Naše zn. 9270/2025-SŽ-SSV-Ú3
Listů/příloh 8/15

Věc: Vysvětlení/ změna/ doplnění zadávací dokumentace č. 4

„Rekonstrukce traťového úseku Žďár nad Sázavou (mimo) – Sázava u Žďáru (mimo)“

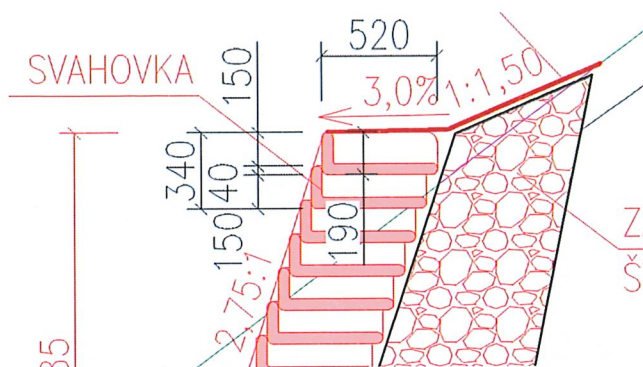
Dotaz č. 98:

SO 11-24-01, SO 11-24-02, SO 11-24-03, SO 11-24-04 – Zarubní zdi

V projektové dokumentaci jsou u všech zárubních zdí uvedeny bloky šířky $b = 0,52$ m a výšky $h = 0,34$ m, bez bližší specifikace výrobku. Na trhu se však blok těchto rozměrů sériově nevyrábí. Nejbližší standardně dostupný prvek je $600 \times 400 \times 250$ mm (výška 25 cm). Tento rozměr umožní zachovat, dle projektové dokumentace a statického výpočtu požadovaný sklon líce zdi ($\approx 15^\circ$) při úpravě vodorovného odskoku.

Rozeř 520 × 340 mm uvedený ve statických výpočtech neodpovídá skutečným rozměrům sériově vyráběných prvků, ale byl použit jako zjednodušený modelový rozeř, vzniklý sloučením dvou jednotlivých tvarovek do jednoho bloku pro potřeby výpočtů. Na přiloženém schématu jsou vyznačeny skutečné rozměry tvarovek a jejich přesahy.

Při zpracování projektové dokumentace bylo uvažováno s použitím svahovek běžně dostupných na trhu. V technických zprávách č. 1.001 – 1.004, kapitola 4.2.4, je uvedeno, že budou použity svahovky dle schváleného výrobce. Přesná specifikace rozměru a typu tvarovky bude stanovena v realizační dokumentaci.
